LICITACIÓN PÚBLICA N° 23/2016
"ADQUISICIÓN DE BATERÍAS 12 VDC
Y GABINETES METÁLICOS TIPO OUTDOOR"

ACTA REUNION DE ACLARACION

Lugar: La Paz, Edif. Tower Subgerencia de Adquisiciones Piso 6
Fecha: 29 de marzo de 2016
Hora inicio: 09:10
Hora Conclusión: 09:40

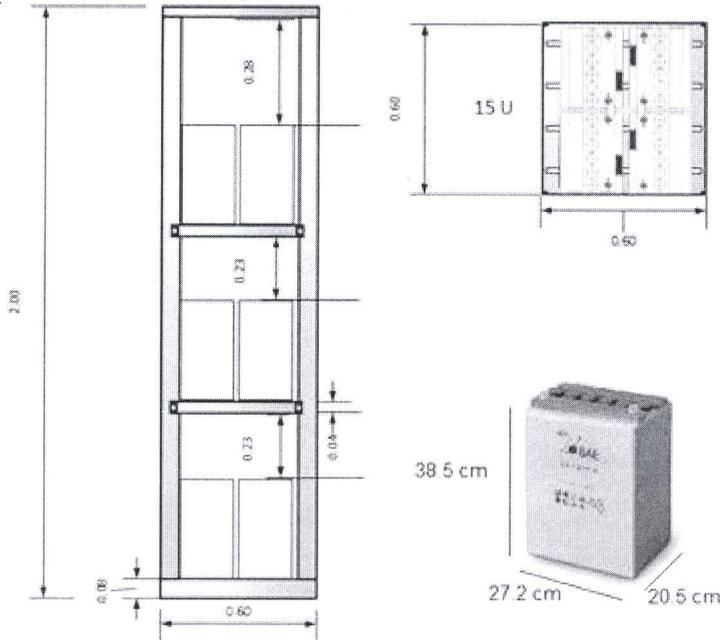
Página 16, punto 3.5: Como se ve en la siguiente imagen se puede colocar 12 baterías de 12V 100Ah con posición de bornes en la parte superior en un g:

No es posible, referirse al punto 3.1 con las dimensiones indicadas en el TBC y la figura 1. Las adecuaciones, adaptaciones dificultan las labores de operaciones y mantenimiento
